H4-CA-253-R00

浜岡原子力発電所 敷地の地質・地質構造（コメント回答）

第1078回審査会合を踏まえ認識した課題への対応方針

2023年2月3日

現在重点的に実施している追加調査状況（「泥層」の詳細な分布状況）

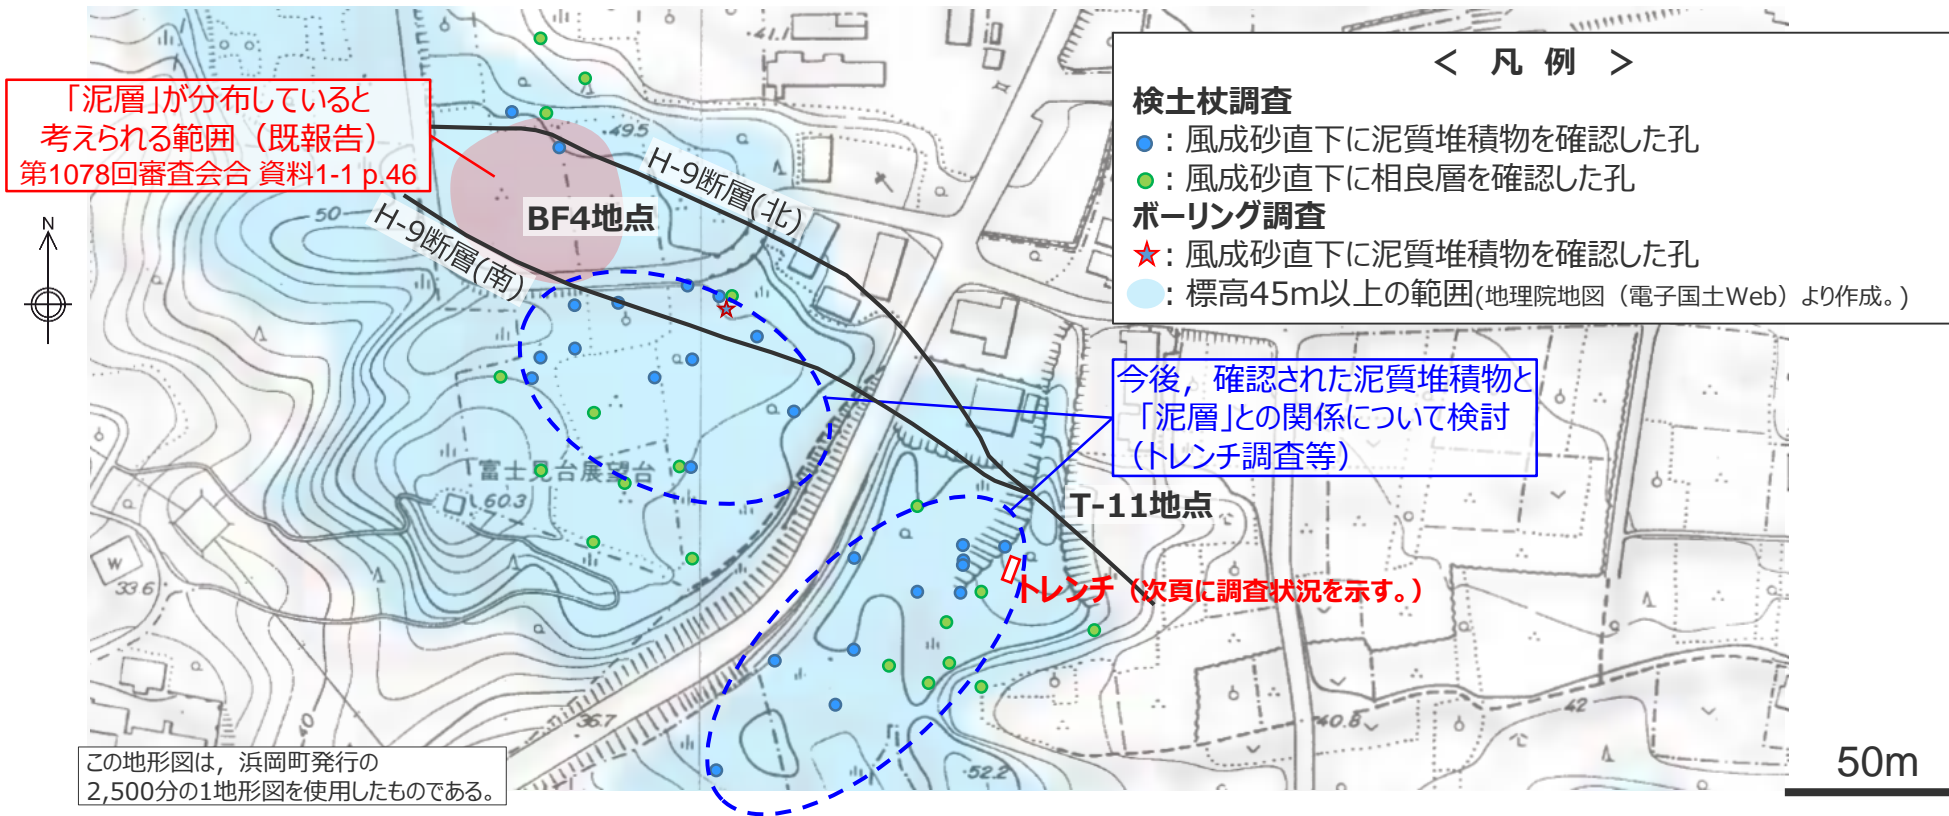
- 検土杖を中心とした広域的な調査により、既報告の「泥層」分布範囲の南東側に泥質堆積物が広がりを持って分布していることを確認。
 → 今後、BF2地点を含めた残る調査エリアにおいても「泥層」の詳細な分布状況に関する調査を網羅的に実施するとともに、既報告の「泥層」分布範囲の南東側に確認された泥質堆積物について、トレンチ調査等によりその性状を詳細に確認し、BF4地点からの連続性など「泥層」との関係について検討していく。

T-11地点のトレンチ壁面写真（東側）

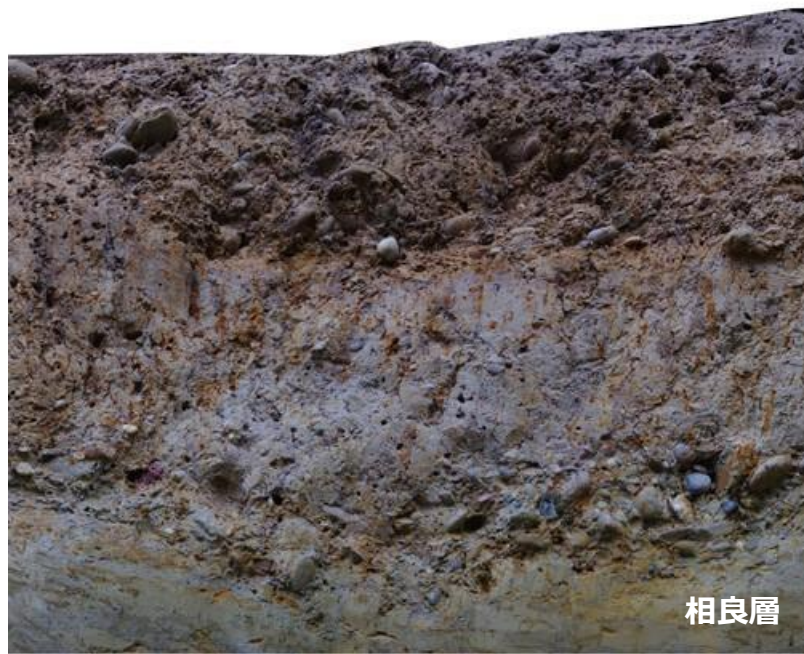
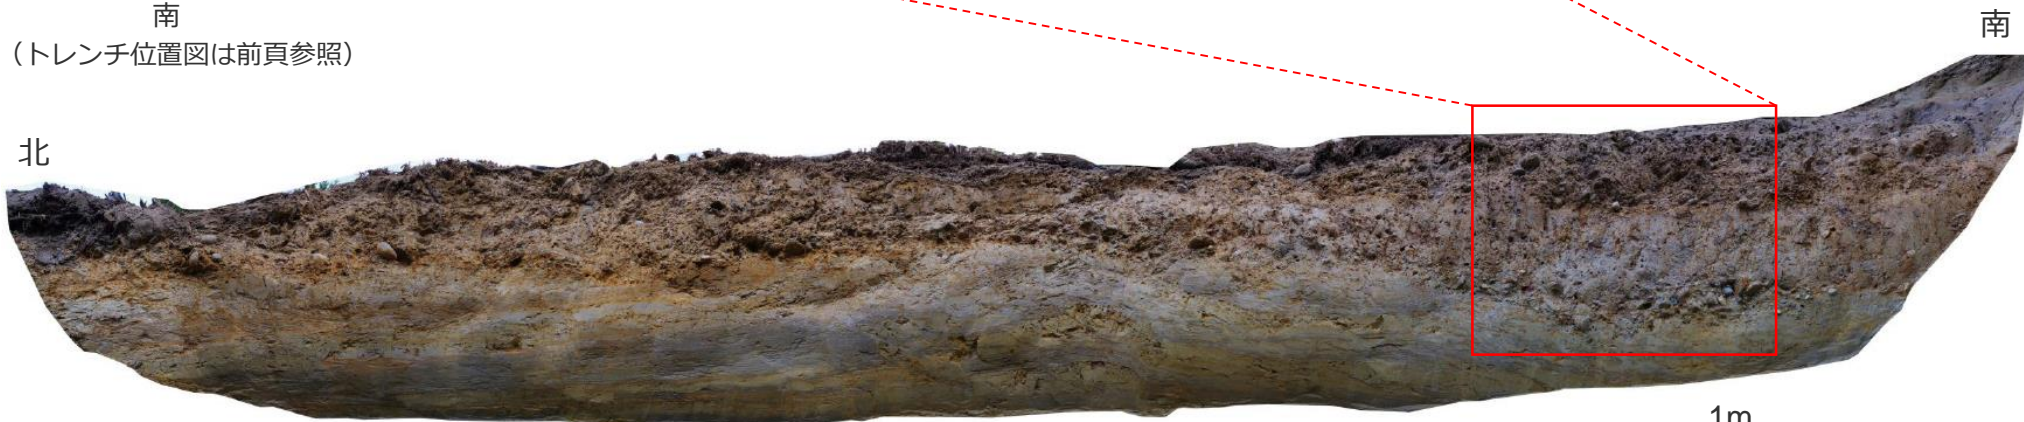
- T-11地点では、笠名礫層相当層と評価している堆積物の露頭近くにおいて、新たにトレンチ調査を実施し、「泥層」と層相が類似した堆積物（礫混じりシルト～シルト）を削り込む堆積物（礫混じりシルト）を確認。

→「泥層」と笠名礫層相当層の層位関係を示す露頭である可能性があることから、今後、T-11地点のトレンチで確認された堆積物と、「泥層」及び笠名礫層相当層との関係について、トレンチの拡張及び試料分析（火山灰・花粉・微化石等）により、詳細に確認していく。

第1078回審査会合での主な説明内容と認識した課題

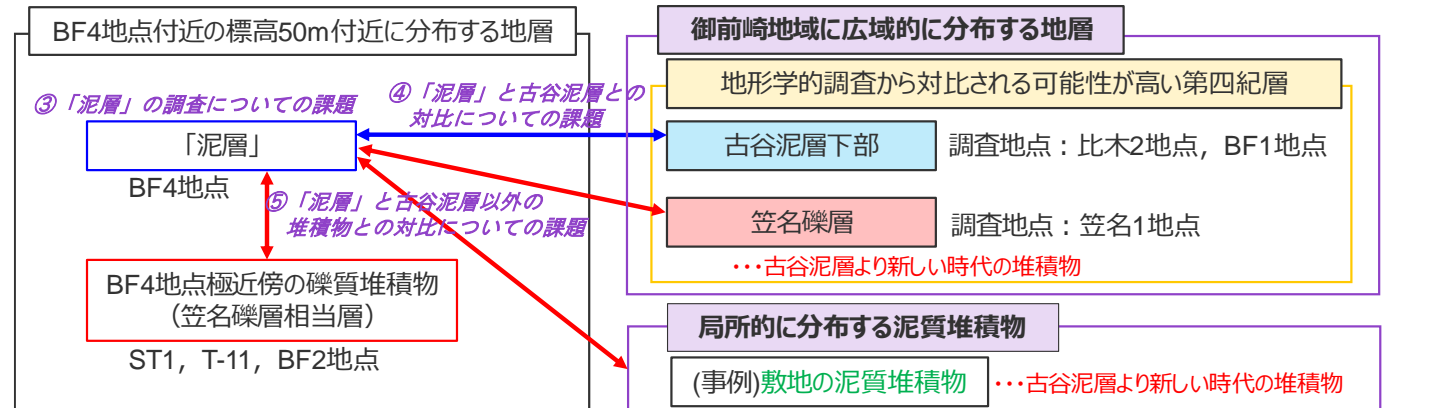
➡ 第1078回審査会合を踏まえ認識した課題(右図①～⑤)の詳細を次頁及び次々頁に示す。

- ① 「泥層」の堆積年代評価方針についての課題
- ② 地形学的調査についての課題
